**COMMUNAUTÉ DES COMMUNES
DU DIOIS**

**ENQUÊTE PUBLIQUE UNIQUE
SUR LE PROJET D'ÉLABORATION DU
PLAN LOCAL D'URBANISME INTERCOMMUNAL
ET D'ABROGATION DES CARTES COMMUNALES**

TOME 2

**Observations des Personnes Publiques Associées
Réponses de la Communauté de Communes du Diois
Commentaires de la Commission d'enquête**

◦ Marignac en Diois – Petit Boisset :

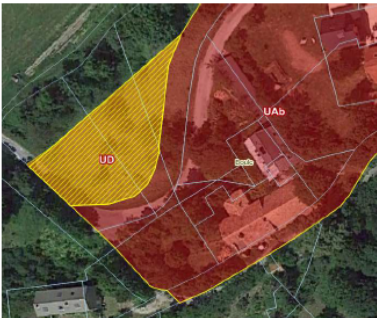
Le secteur UD de 4346 m² conduit à plus que doubler la surface du hameau de Petit Boisset (3 350 m²) et conduit à un développement de l'urbanisation incohérent avec la forme urbaine du hameau existant.

Un autre développement du hameau (dont la pertinence du développement interroge) ou d'autres secteurs proches en continuité du village de Marignac ou d'autres hameaux auraient été plus pertinents.

Au plan, ce secteur paraît effectivement sans rapport avec la structure du bâti historique. Il ne permettra néanmoins la construction que d'une ou deux maisons, sur un coteau sans visibilité directe avec le bâti historique.

Ce point sera à justifier

◦ OAP Les Eglises à DIE :

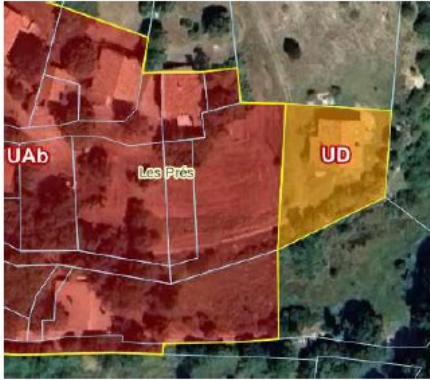
Le secteur Nord de l'OAP est situé sur ZNIEFF de type 1.

La préservation du linéaire d'arbres telle que prévue dans l'OAP (p.46) est particulièrement importante pour la préservation de la faune. Cependant, comme le montrent les schémas de principe, cela risque d'être compliqué au regard des besoins en voiries pour les dessertes.

Il conviendrait donc de préserver la partie en ZNIEFF 1 en laissant la partie Nord de l'OAP non constructible ou, a minima, de la limiter à la haie au Nord.

Le classement en ZNIEFF de type 1 n'emporte pas directement inconstructibilité. Il implique des précautions. Ces précautions sont prises : les OAP préservent les principaux espaces boisés.

Le tènement est construit en partie base, délimité au Nord par l'emprise du camping le Riou Merle et un ensemble de maison individuelle.

Par ailleurs, ce secteur est important pour la production de logements, notamment de logements destinés aux seniors, de logements locatifs aidés. Il accueillera aussi des équipements publics. Amputer la zone de plus de la moitié de sa surface reviendrait à compromettre sa faisabilité.

Une attention devra être prise sur ce dossier
